琴平町立小学校・認定こども園統合新築検討委員会

- ① 統合小学校・統合認定こども園の建物配置について
- ② 統合小学校校舎の建物構造について
- ③ 統合小学校・統合認定こども園の平面計画について

琴平町立小学校・認定こども園統合新築検討委員会
検討結果報告書

配置図 A3:1/700

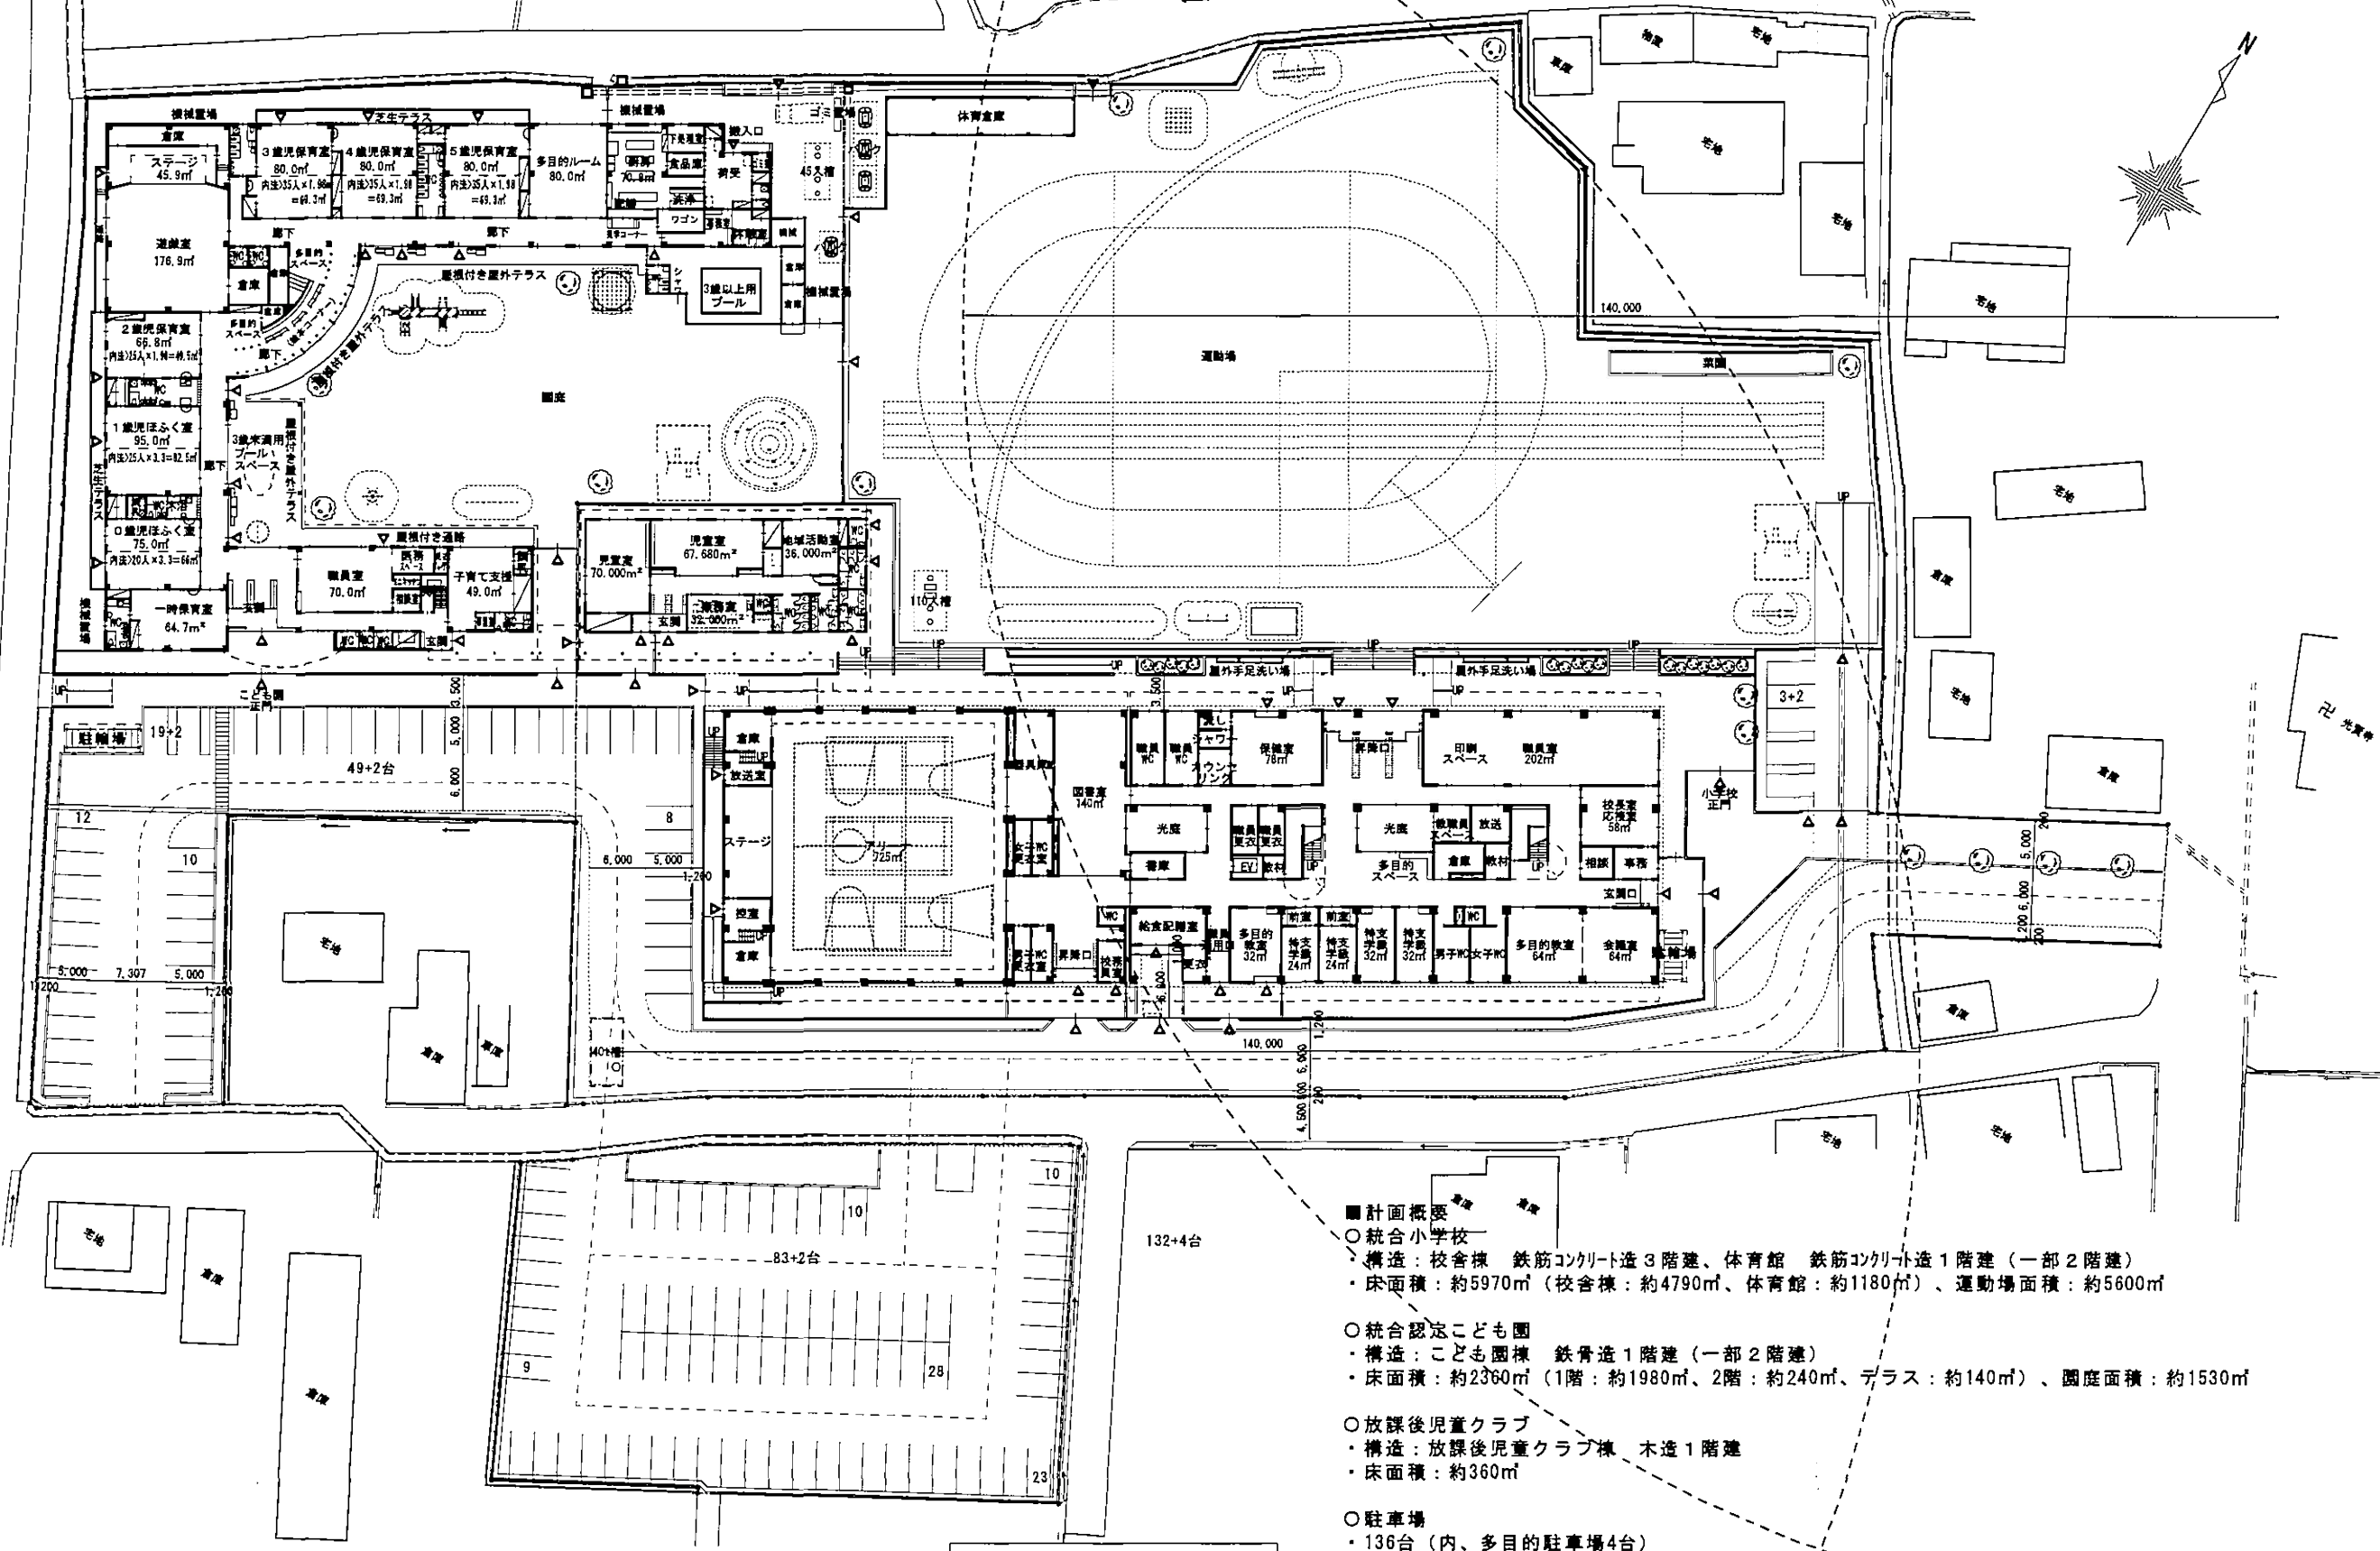
統合小学校及び統合認定こども園の建物配置については、「認定こども園を東側に配置し、統合小学校を西側に配置した方が、認定こども園への送迎時に多く利用する駐車場が東側県道進入口の近くに配置でき、敷地の利用の面から効率が良いのではないか。」という意見が出た。

しかし、近隣住民への騒音問題や校舎を北側に配置することによる農地への影響、児童や教員などの動線、統合小学校の運動場の形や広さ、日照などを考慮した結果、添付資料の平面図にあるように、統合小学校は敷地南東側に、統合認定こども園は敷地北西側に配置することが望ましいのではないかとという結果となった。
